## **Autorité environnementale**

**Avis délibéré de l’Autorité environnementale  
sur le plan de gestion pluriannuel des opérations de  
dragage du Canal du Rhône au Rhin (21-25-39)**

**n°Ae : 2022-48**

Avis délibéré n° 2022-48 adopté lors de la séance du 9 février 2023

Figure 2 : Objectif technique des opérations de dragage. Source : « Programme et justification »

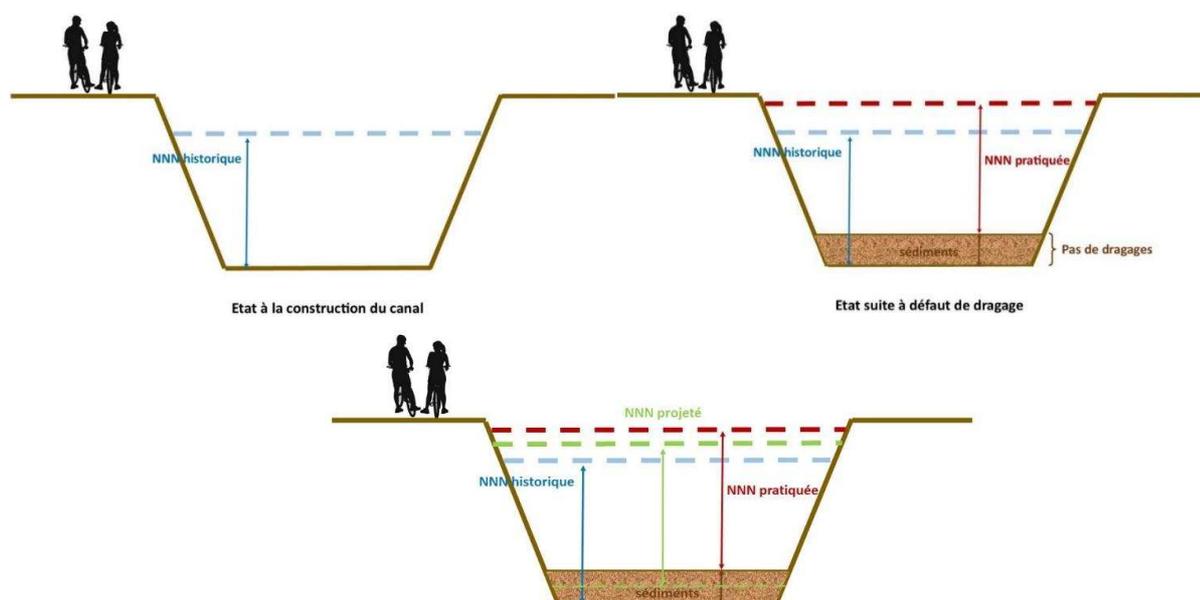
Quoique les tableaux présentent un mouillage visé de 1,80 mètre et que le texte précise que « le mouillage envisagé sur le CRR [canal du Rhône au Rhin] sera donc situé entre 1,60 à 1,80 m (hormis

*la boucle de Besançon qui reste à 1,30 m, et l'amont de Montbéliard dont le mouillage socle pourrait passer à 1,40 m) », le dossier prend pour hypothèse que « VNF souhaitant s'inscrire dans une démarche de coopération et de concertation, le mouillage cible final ne pourra être arbitré qu'à l'issue des discussions avec les différentes parties prenantes qui vont être menées en 2021 et 2022. Ces dates n'étant pas compatibles avec le dépôt du plan de gestion, il est décidé que les volumes visés par la demande d'autorisation se basent sur le mouillage à 1,60 mètres. Dans le cas où un mouillage supérieur serait défini, une modification du volume à draguer pourrait être engagée lors du bilan à mi-parcours de l'autorisation décennale ».*
